## 高浜発電所 3 号及び 4 号炉

### 蒸気発生器保管庫設置の概要について

関西電力株式会社

## レストレイントを外部遮蔽壁保管庫へ一時保管することに伴う 設置変更許可申請書への反映について

第3図 外部遮蔽保管庫への一時保管概略図

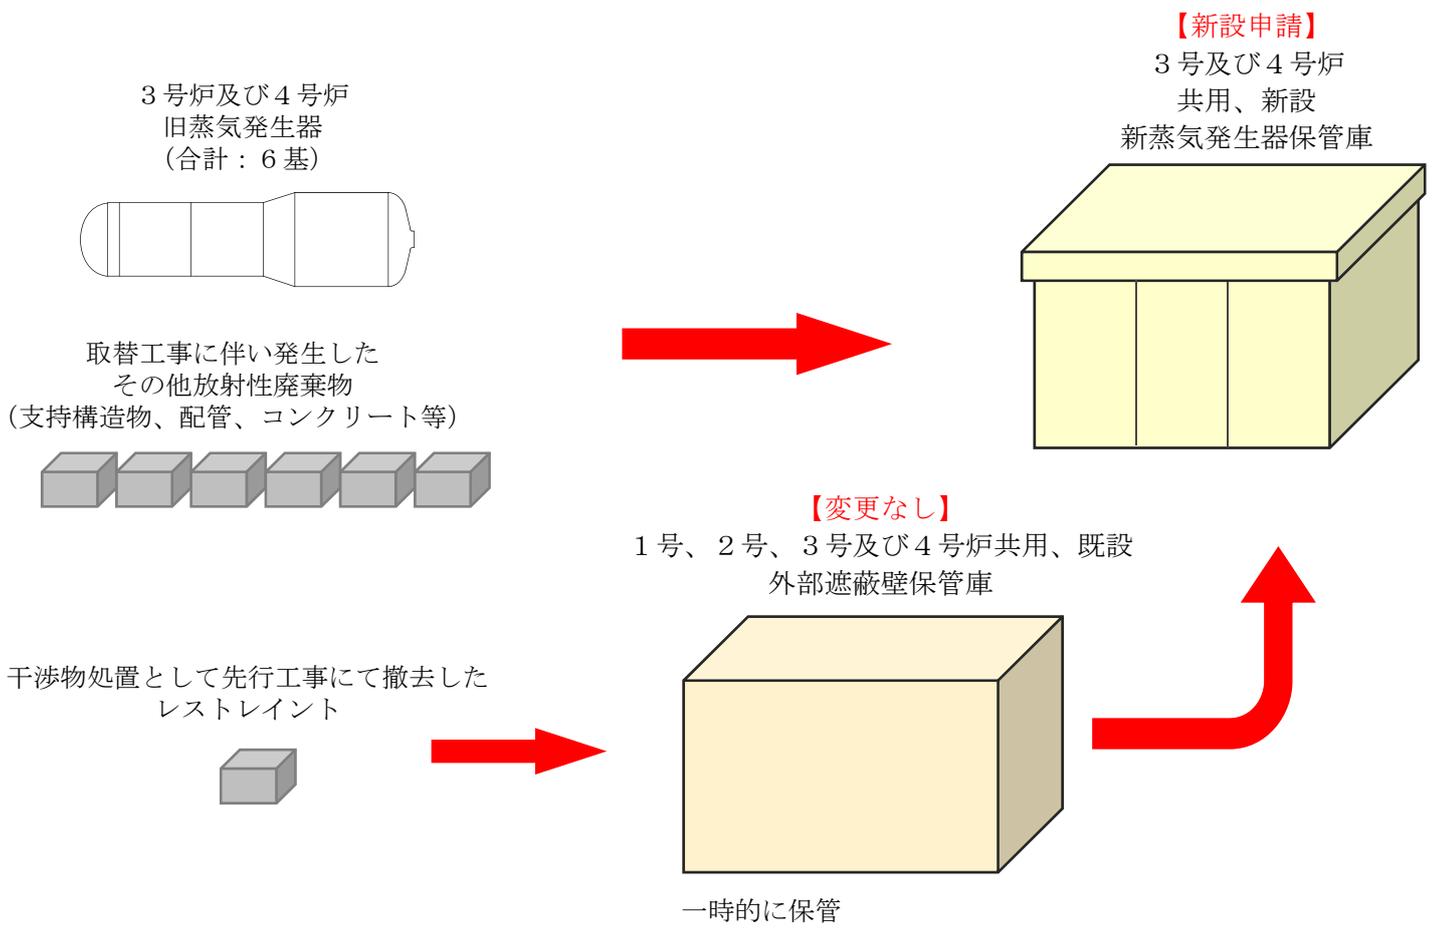
なお、既許可では、外部遮蔽壁保管庫の保管物を限定した記載としており、外部遮蔽壁保管庫に先行工事で撤去した干渉物（一部のレストレイント）を雑固体廃棄物として一時的に保管できるよう、既許可における関連箇所の保管物の種類に関する記載を変更する。レストレイントを外部遮蔽壁保管庫へ一時保管することに伴う既許可への反映箇所の検討結果について参考資料 1 に示す。

新蒸気発生器保管庫概略図を第 2 図に、外部遮蔽壁保管庫へ一時保管する概略図

高浜発電所 3 号炉及び 4 号炉 既許可記載 (R4.12.21 許可版) 第 21 図 放射性廃棄物の廃棄施設の流路線図 (添付書類八 第 7.1.1 図)

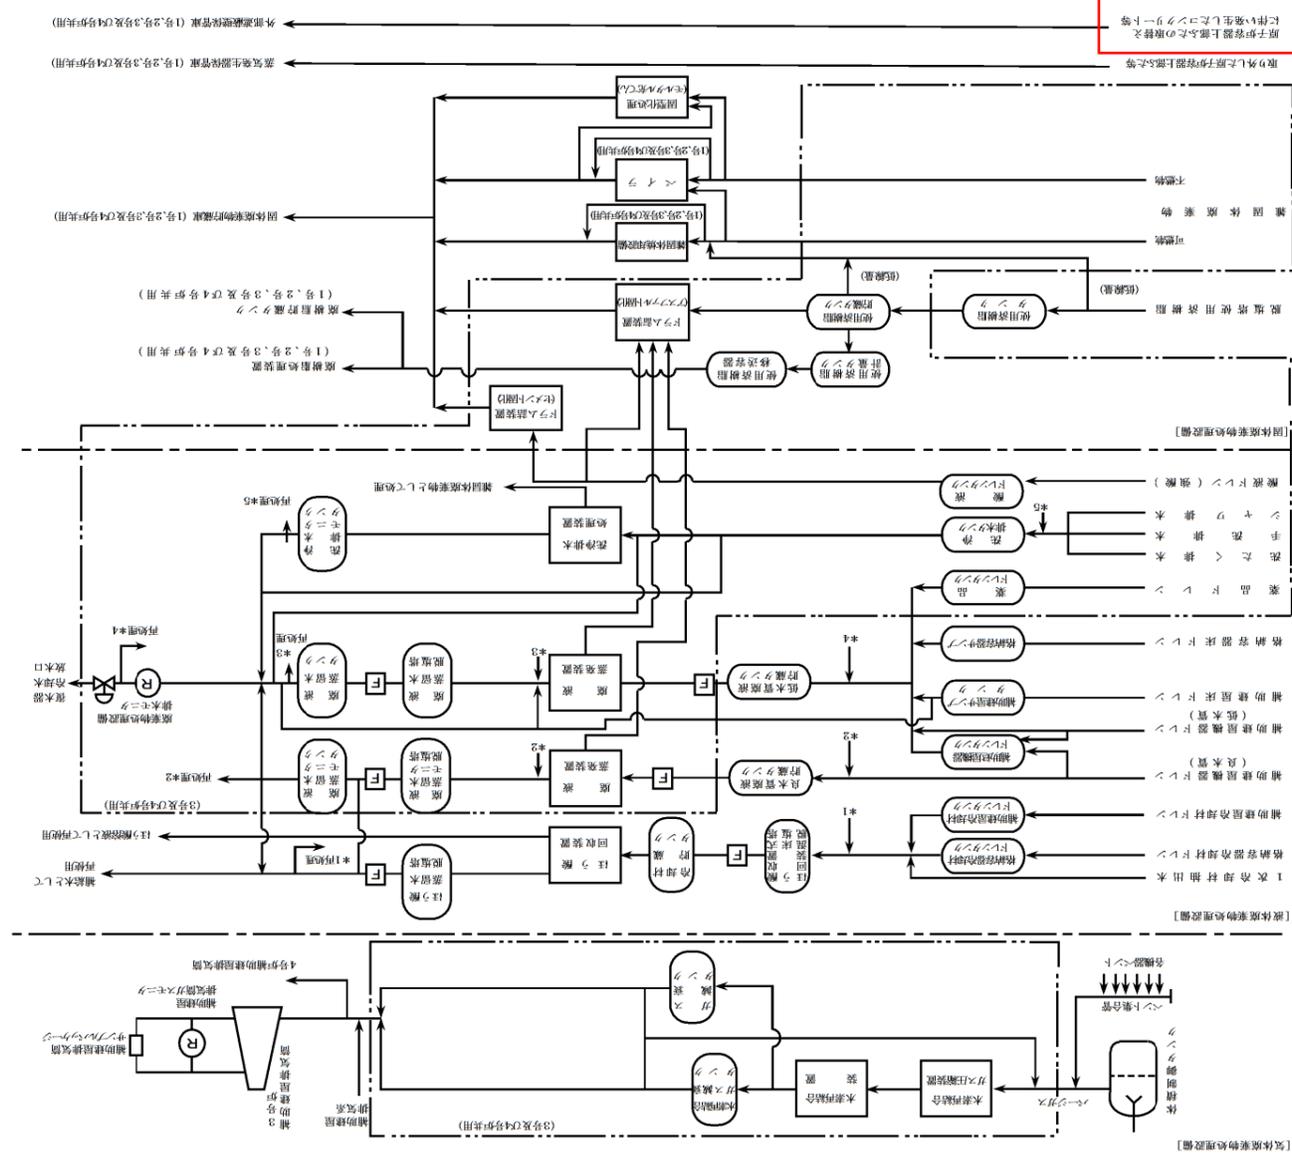
- レストレイントは 3 号炉及び 4 号炉の蒸気発生器取替えに伴い発生する雑固体廃棄物であり、保管物の種類が限定されていることから、「並びに雑固体廃棄物」を追記。
